工程指示 / 要求簡箋(E.I.)

工程指示編號：EI / 3209 / 21

工程編號：J - 852

工程項目：外牆鋁板 (層間) 地盤用鋁板 大貨 (T1-T3) (2-23/F)

名稱	鋁板加工圖	制圖	LHR	2021.03.08	修改	A	B
材料	3mm THK. ALUM. CLADDING	復核	-	-	日期	2021.03.21	2021.04.22
顏色	UCT201498XL(A)-3	批准			圖號	J852-ACA-ACD-B153

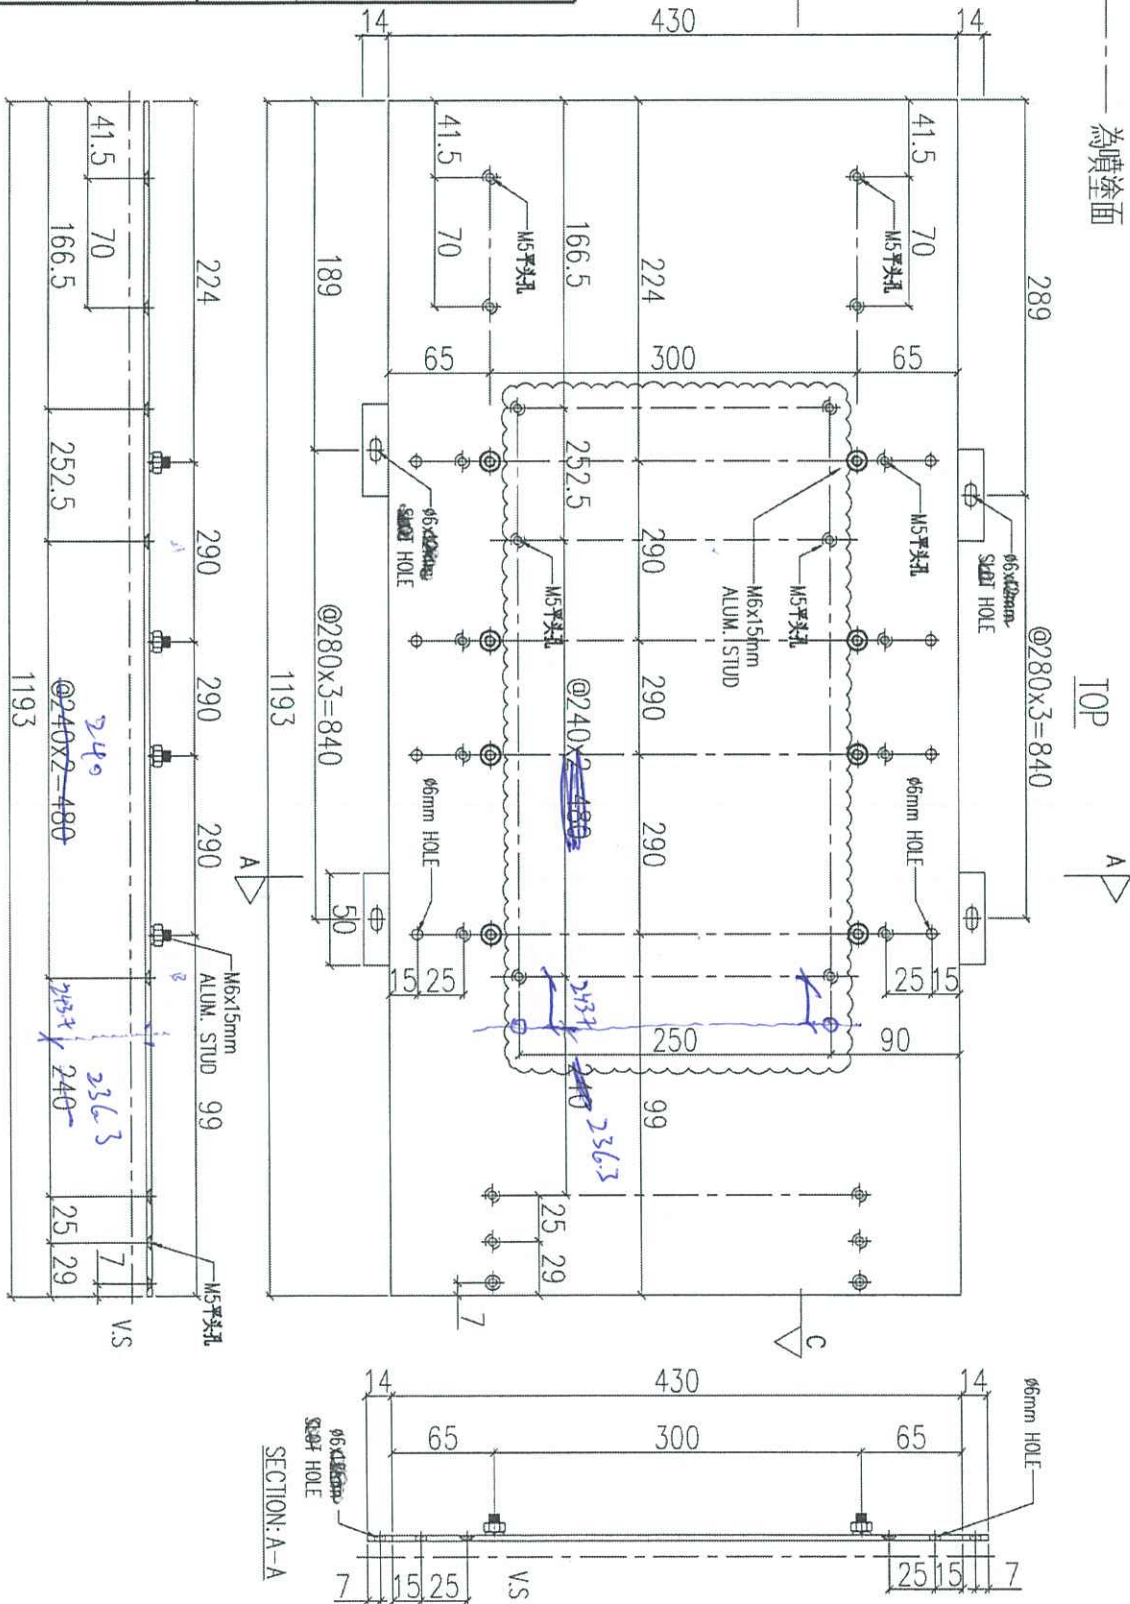
H 版: 修改 B53, B55 孔位間距

G 版: 修改 UNA-B53, B55 孔位間距

F 版: UNA-B53, B55 百頁位置鋁板修改拆圖.
